ALCALDÍA MUNICIPAL DEL DISTRITO CENTRAL

Licitación Pública Internacional - LPuI No. 01/FM-049-AMDC

"Adecuación de Semáforos Existentes e Instalación de Nuevos Semáforos"

BOLETÍN DE ACLARACIONES No. 2

DIAGRAMA DE CONEXIONES:

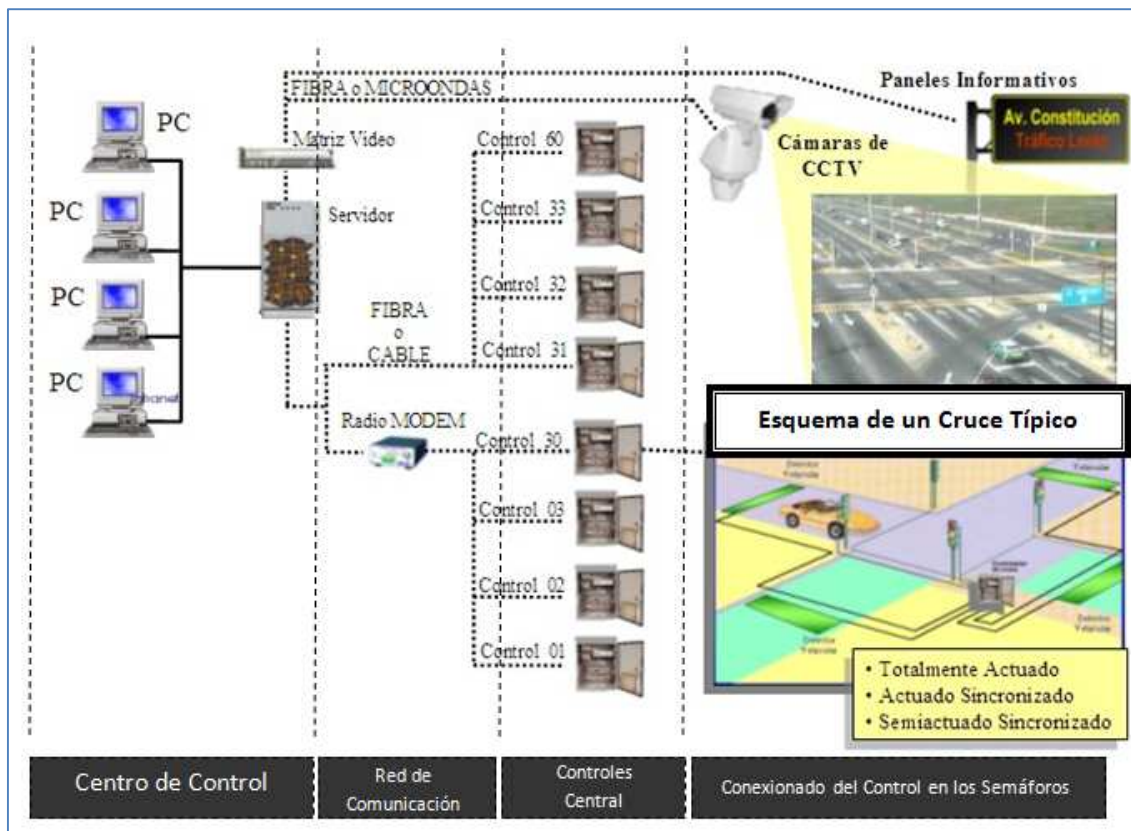
4. Solicitamos los detalles técnicos de los controladores existentes para poder hacer la interface al nuevo sistema.

Deseamos conocer los detalles técnicos de los controladores que tienen en el presente los Semáforos de la AMDC, específicamente:

- Marca
- Modelo
- Especificaciones técnicas
- Diagrama de conexiones del controlador al Semáforo y al Centro de Control.

CONTROLADOR DE SEMÁFORO CENTRALIZABLE MARCA SEMEX

MODELOS: SERIE C-200, C-208 Y C-210

- Capacidad de 8 a 10 Grupos semafóricos
- Capacidad de 16 Planes de tráfico con dos secuencias y 3 datos de sincronía por cada programa.
- Sistema de operación a base de microprocesador de 8 Bits.
- Preparado para recibir 8 entradas de detección vehicular.
- GPS integrado para actualización horaria.
- Generador Inalámbrico de Sincronía G.I.S.
- Slot con capacidad para 16 Tarjetas de Entradas.
- Operación a Tiempos fijos, Actuado Sincronizado y Totalmente Actuado, Semi-actuado, Manual o Destello.
- Detección de lámpara fundida, verdes incompatibles y falla de salida con acción programable para cada situación.
- Capacidad de al menos 8 secuencias de emergencia o prioridad totalmente programables. Programación, visualización y mantenimiento desde la pantalla del equipo controlador y/o desde un dispositivo manual.
